改善箇所説明図

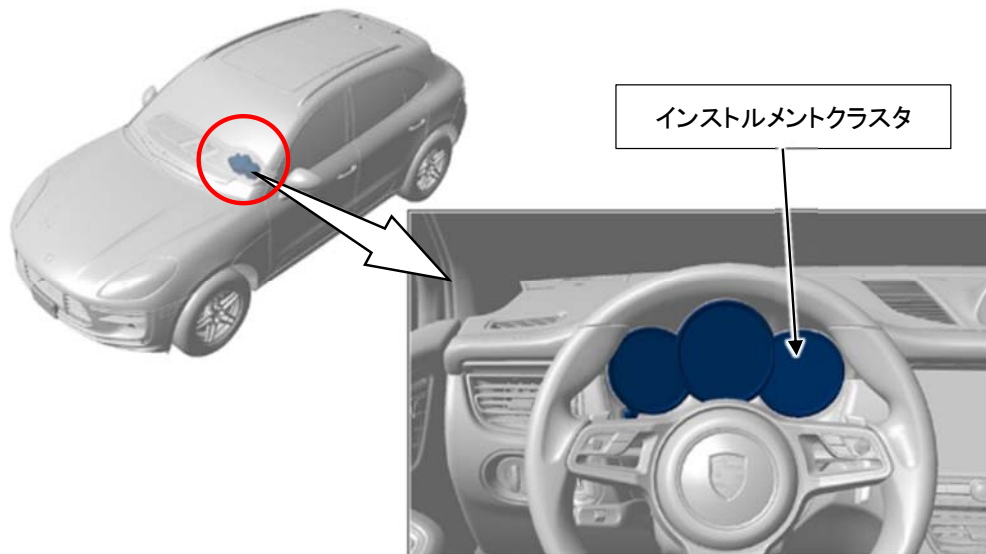
基準不適合発生箇所

ブレーキブースター警告装置において、インストルメントクラスタのプログラムが不適切なため、ブレーキブースターの故障時に警告灯が点灯せず、警告メッセージ確認後には誤った警告灯が点灯し、保安基準に適合しない。

改善措置の内容

全車両、インストルメントクラスタを対策プログラムに書き換える。

識別： 改善済車両には車台番号打刻 11 桁目の下に黄色ペイントを塗布する。
